**Stellungnahme zur Abwägungssynopse  
BFL vs. NABU-Ortsgruppe Engelsbrand**

**zum geplanten Windpark auf dem Sauberg**

**Erarbeitet vom NABU Engelsbrand**

Engelsbrand, den 12.April 2021

Abb.40: Karte BFL, Ausschnitt aus der RNA 2020, mit schwarzem Kreis= Revier Scheiterhau in 2020

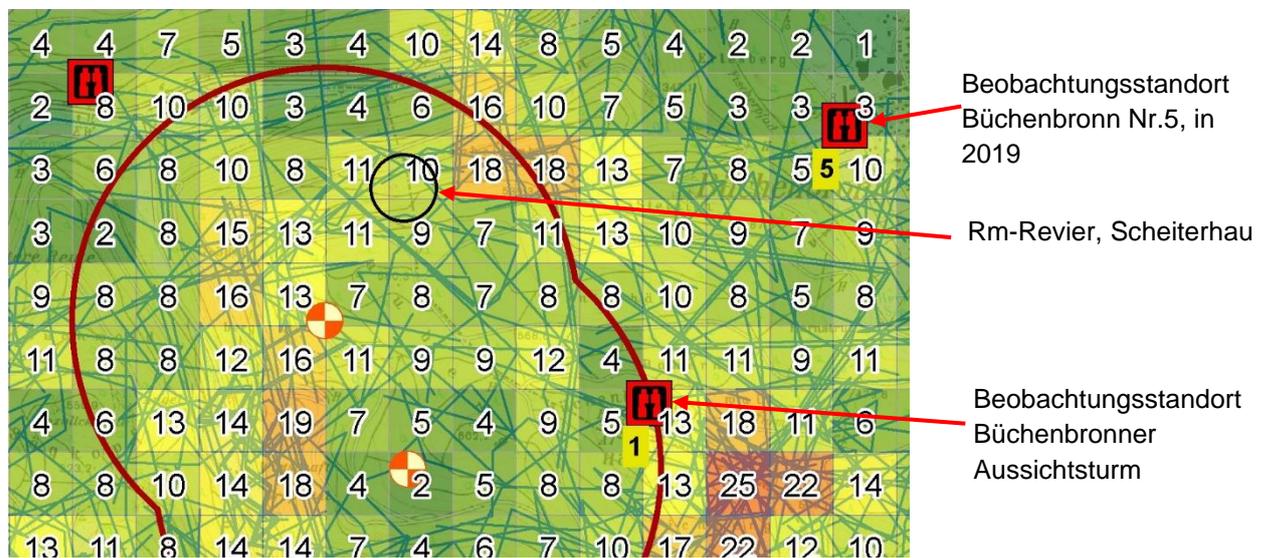
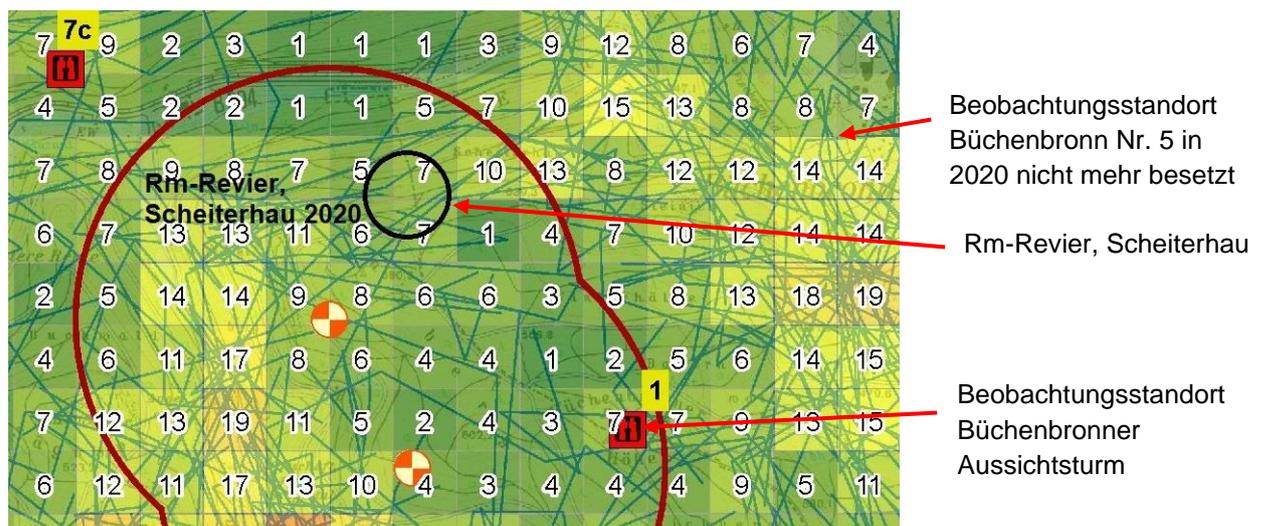
Warum der Horst von BFL als auch von uns nicht gefunden werden konnte, ist nachvollziehbar, da in diesem Gebiet das obere Drittel der Bäume (wo sich der Horst in der Regel befindet) durch den dichten Nadelwaldbewuchs schlecht einsehbar ist.

Überraschenderweise erwähnt BFL in der Synopse: *„Im Jahr 2019 und 2020 wurde der Bereich im Scheiterhau von BFL sehr ausführlich kartiert und es lagen keine konkreten Hinweise auf ein Revier vor...“*

Abb.48: NABU, Ausschnitt aus der RNA 2020 des Wespenbussards

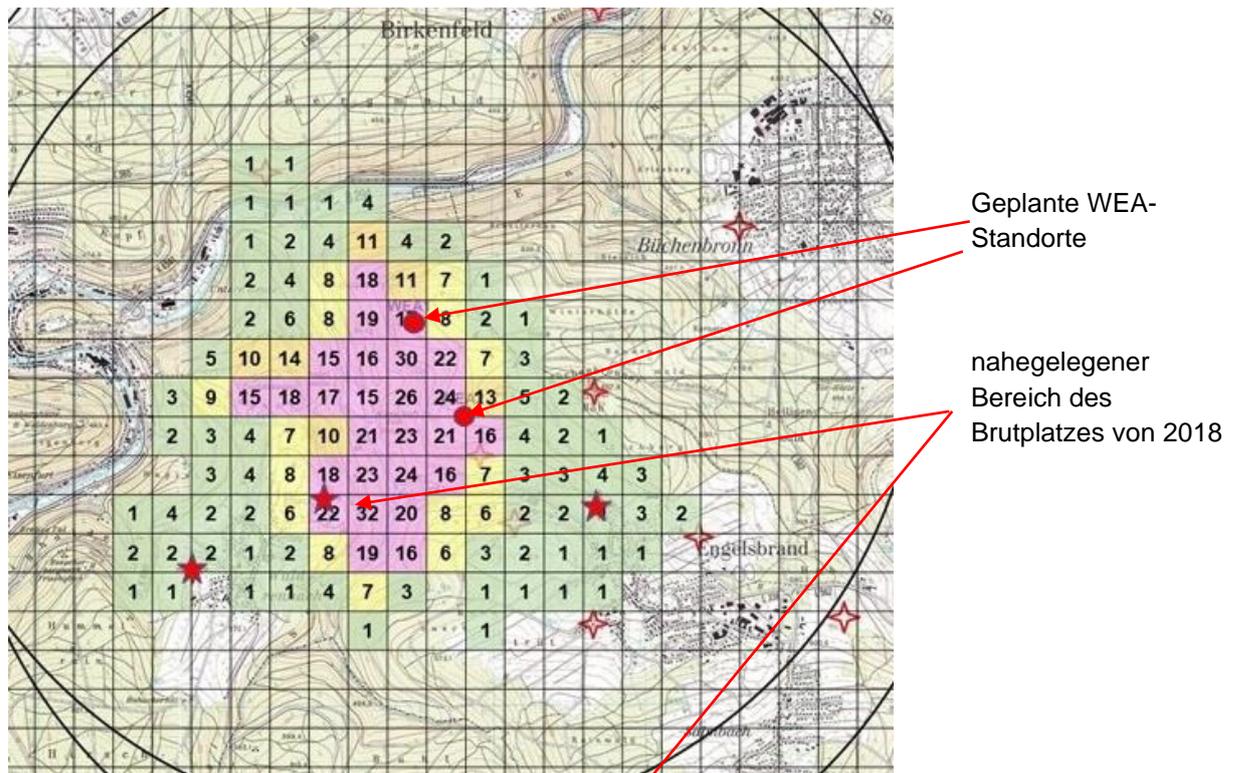
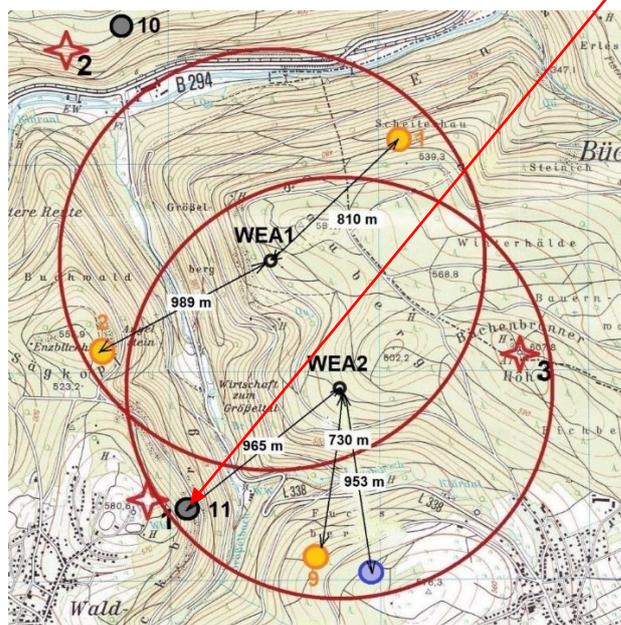
Wie in folgender Abb.,48 zu erkennen ist, ist die Anzahl der Flugbewegungen im Revier des Wespenbussards (nahegelegener Bereich des Brutplatzes von 2018, Abb. 49), im Vergleich zu den Flugbewegungen im Bereich der geplanten WEA nahezu gleich häufig, was auf ein hohes Tötungsrisiko hindeutet.

Dies bestätigt auch die LUBW, die einen Radius von 150m um die geplanten WEA-Standorte als kritischen Gefährdungsbereich definiert.
